**m\_ante.DVA.REGISTRO UFFICIALE.I.0006234.07-03-2016**

OGGETTO: Procedura di Verifica di Assoggettabilità a VIA relativa al progetto "Elettrodotto R.T.N. 150 kV S.E. Villavalle-C.P. Spoleto - Completamento potenziamento elettrodotto dal sost. 65 alla C.P. di Spoleto". Codice procedura (ID\_VIP): 3268. Osservazioni.

Grand. B eff

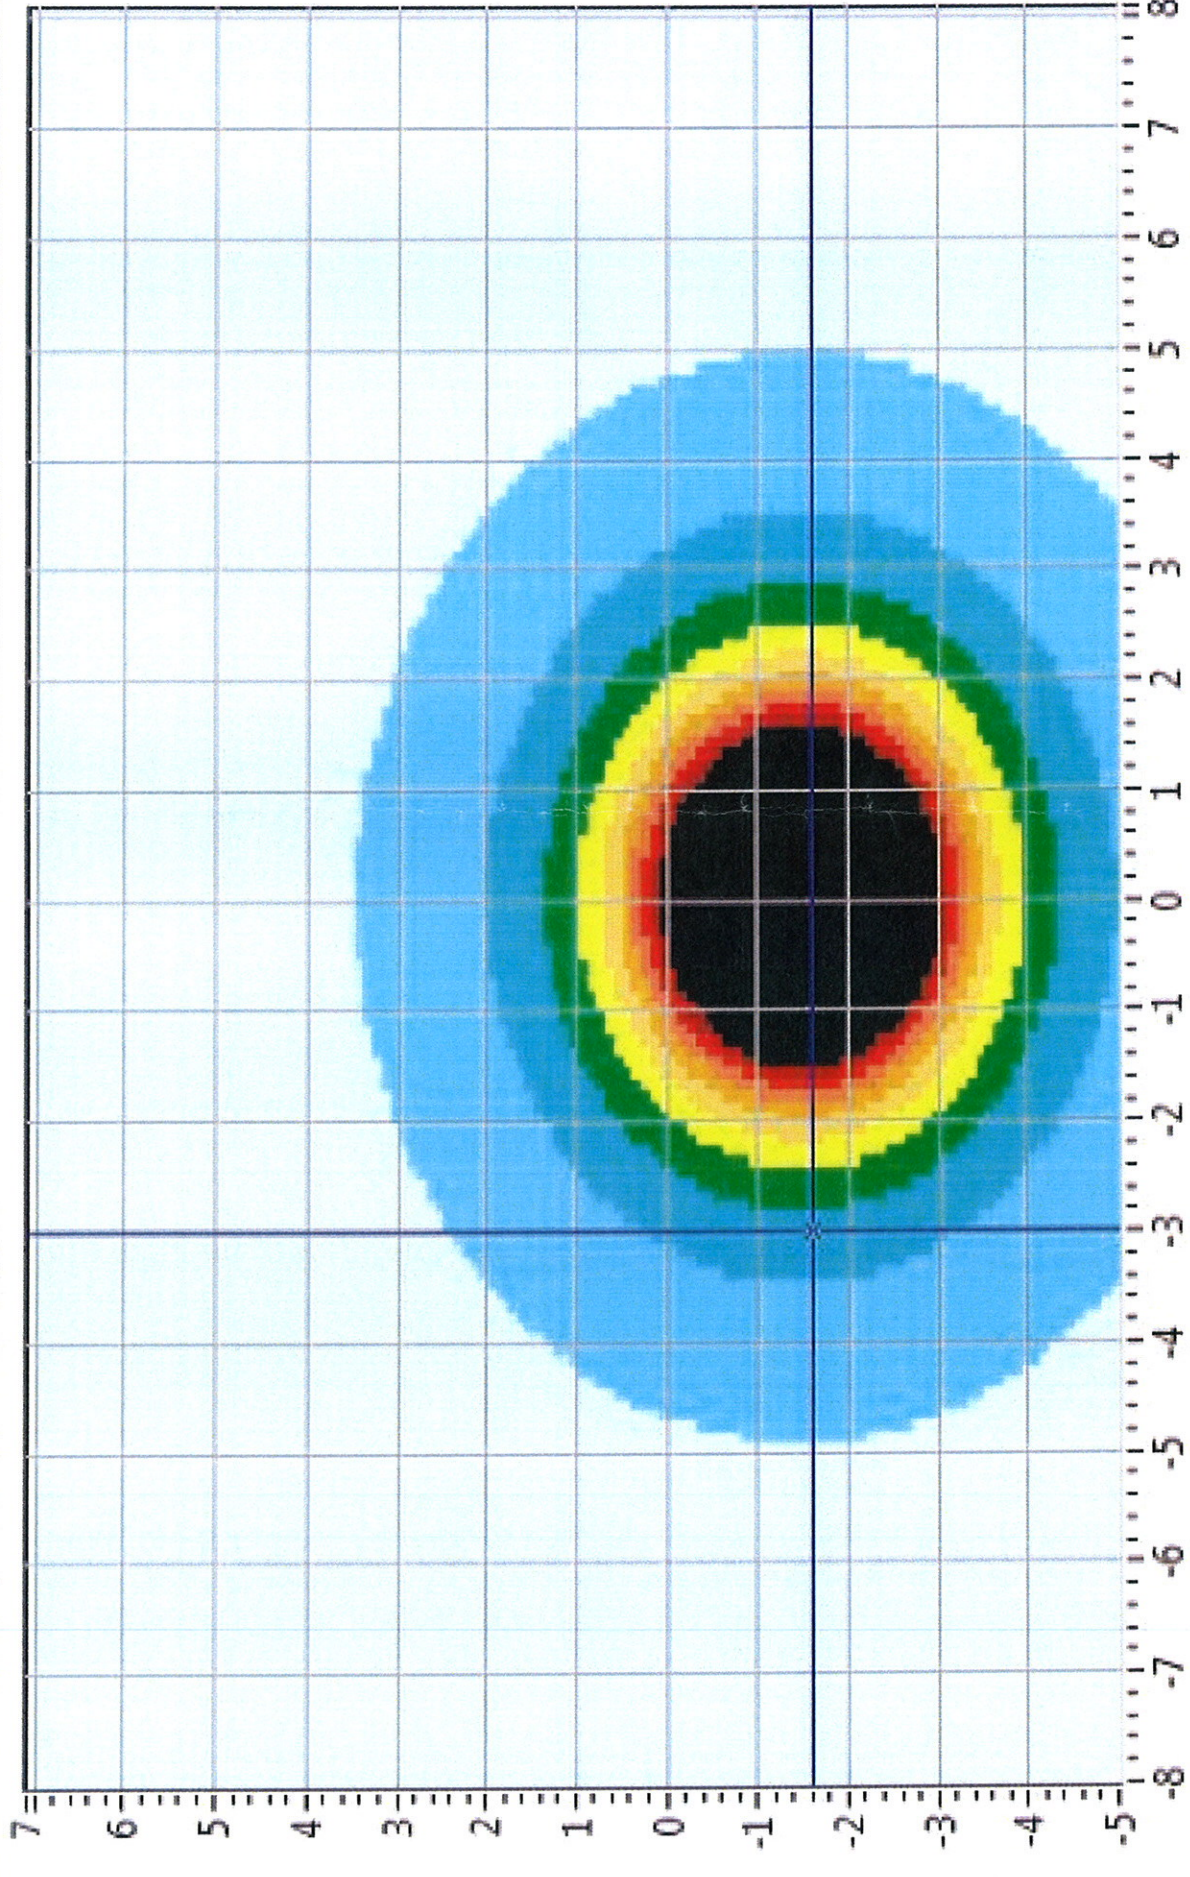
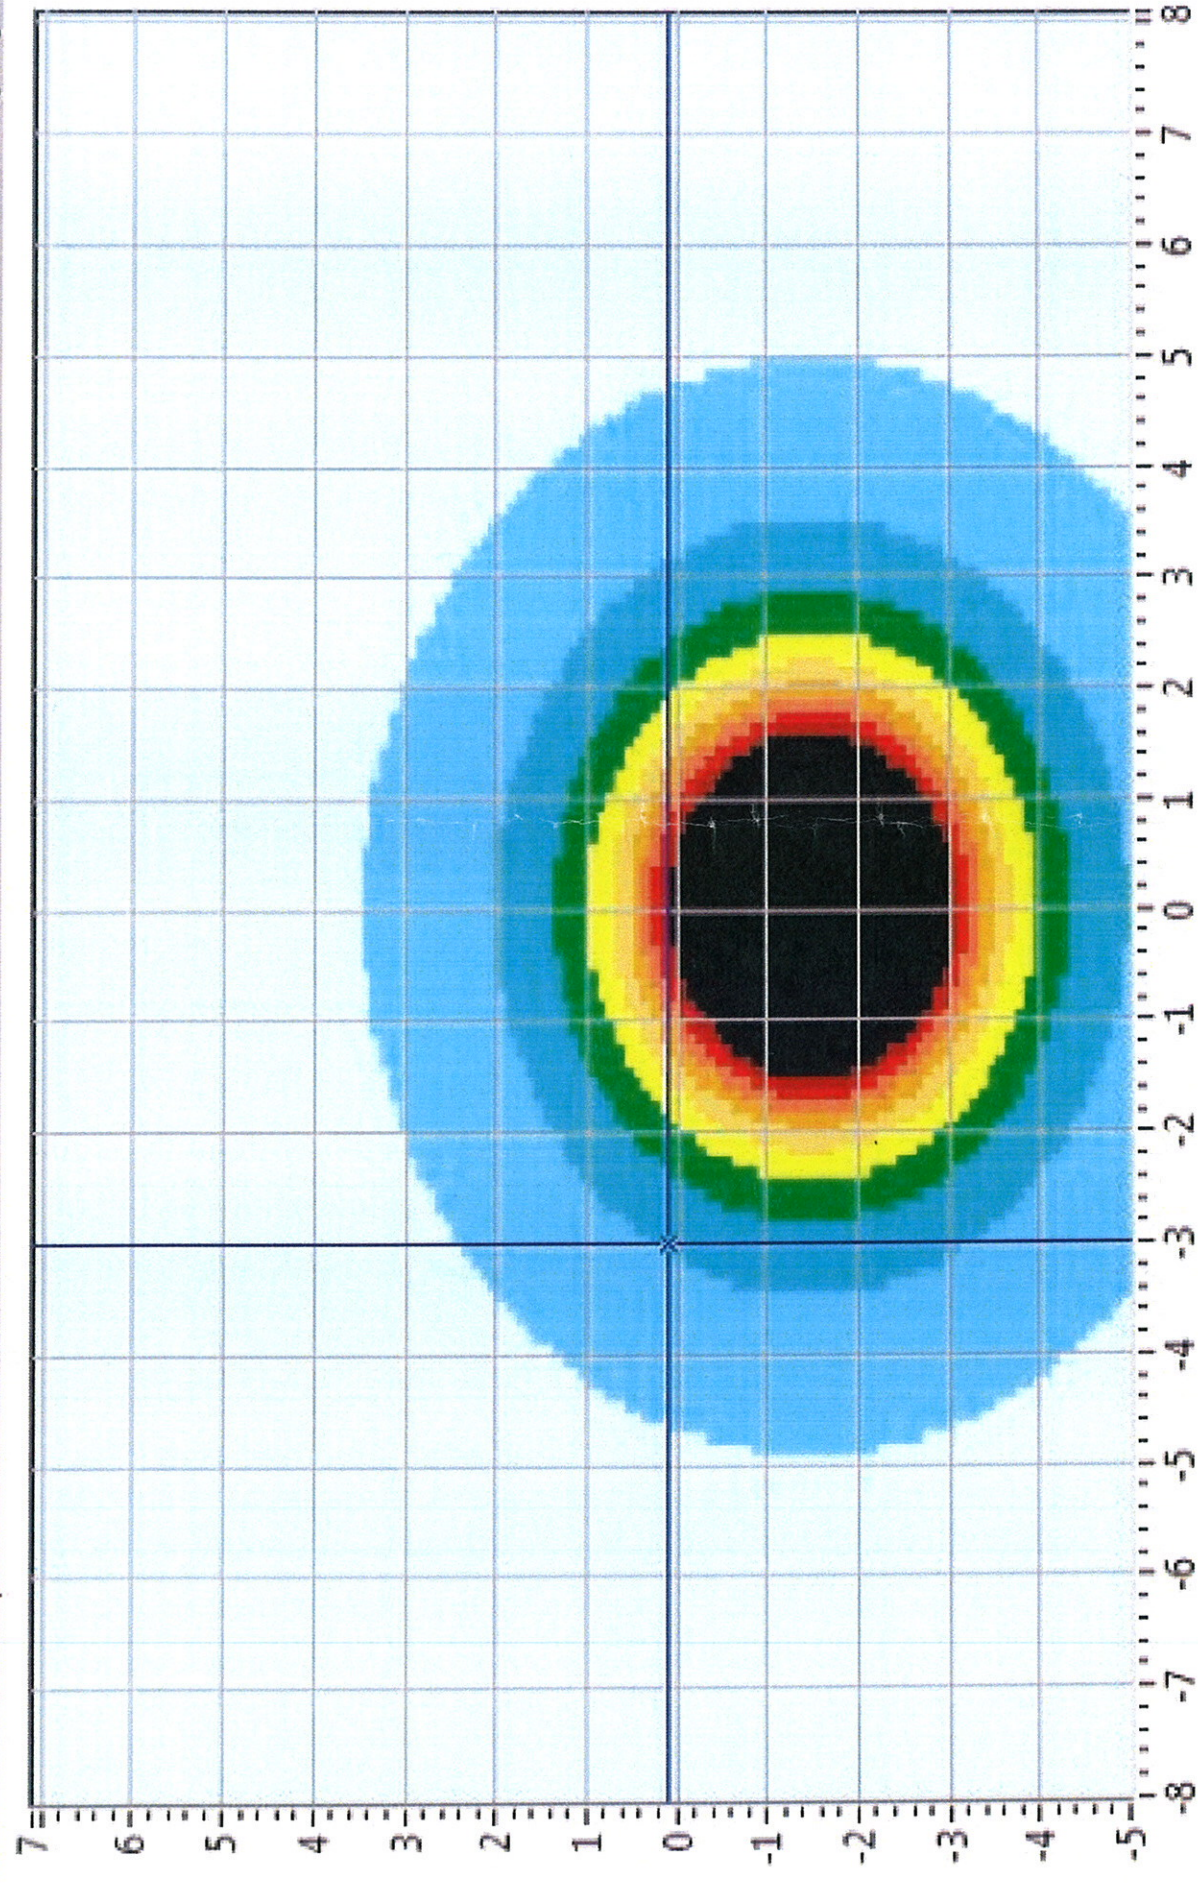
- b. Qualora l'attuale percorso interrato in progetto non sia modificabile, si chiede che per gli ultimi 100 m - prima della C.P. di Spoleto, quelli cioè più in prossimità delle case di via Benedetto Croce, il cavo non venga interrato ad 1,6 m in trincea come previsto ma ad una profondità di almeno 4 m. Questa operazione è tecnicamente realizzabile con uno scavo operato con una Trivella Orizzontale Controllata (T.O.C.). Una maggiore profondità aumenterebbe l'effetto di schermatura dal campo elettromagnetico già attuato mediante l'interramento. Altresì, si dovranno adottare tutti gli accorgimenti tecnici e/o di posa conosciuti
